改善箇所説明図

基準不適合発生箇所

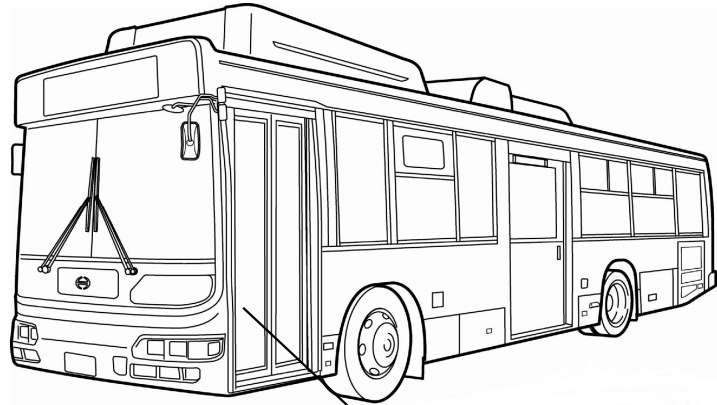
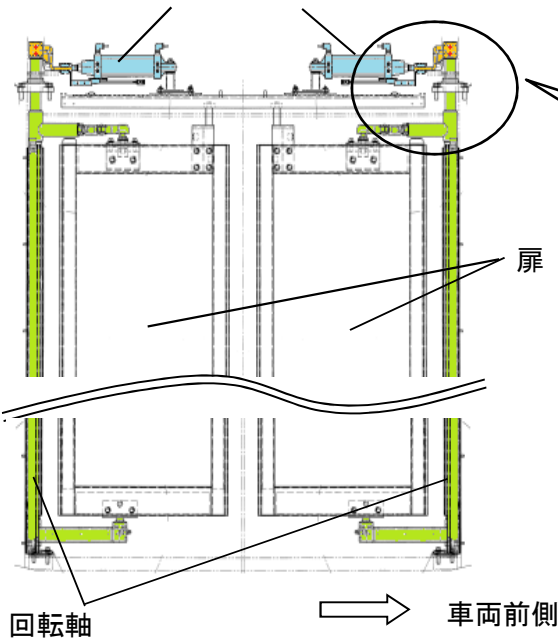
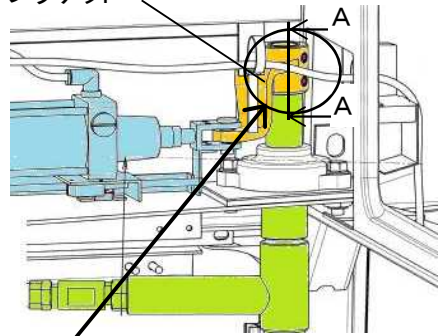
路線バスのグライドスライド扉において、扉開閉用エアシリンダーの力を伝えるブラケットと扉を開閉させる回転軸を固定しているスプリングピンに亀裂が発生するものがある。そのため、そのままの状態で使用を続けると、スプリングピンが折損し、最悪の場合、スプリングピンが2本ともに折損することで、走行中に扉が開く、または、運転者席からの扉の開閉操作ができなくなるおそれがある。

全車両、暫定措置としてスプリングピンを新品と交換する。なお、対策が決定し次第、恒久対策品と交換する。

識別: 運転者席左側ドア開口部のシリアルナンバープレート付近に、白色ペイントを塗布する。
